RP Series Technical Bulletin

ISSUE NO.: RPT-006.doc

MODEL: RP3xxx Series DATE: 7 June, 2001

SUBJECT: W Scraper

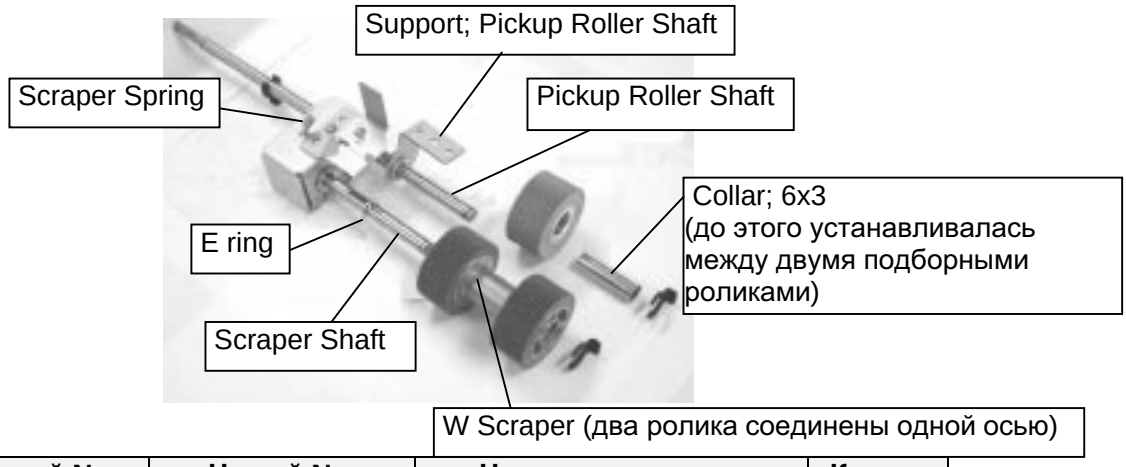
BRIEF:
Во всех машинах RP узел подборных роликов был изменен, как показано на рисунке ниже.

Причина модификации
При подаче бумаги малой длины (например, открытки), иногда лист может с перекосом перемещаться при в зону второй подачи. Вместо двух отдельных подборных роликов, использовавшихся ранее, теперь поставляется одна запчасть, представляющая собой два ролика, объединенных осью в единое целое.

Совместимость запчастей
Новые запчасти несовместимы с выпускавшимися ранее, поэтому при установке “W Scrapper” необходимо менять все пять деталей.
Предыдущие запчасти *Scraper shaft (030-14325-009)*, *Pickup roller shaft (030-14311-105)*, и *Scraper spring (030-14511-007)* больше не поставляются.

Внимание!!!
При установке новой детали “W Scrapper” на машины с версией программы ниже V1.32 необходимо в тестовом режиме 481 отрегулировать время включения муфты первой подачи (*paper-feed-clutch ON timing)*.
Нужно войти в тестовый режим 481 и установить значение “50”. Значение по умолчанию - “0”.
Если не отрегулировать включение муфты первой подачи, то во время подачи бумаги будет образовываться слишком большая волна.
(См. техническую информацию RPT-007 касательно версии программы V1.32)
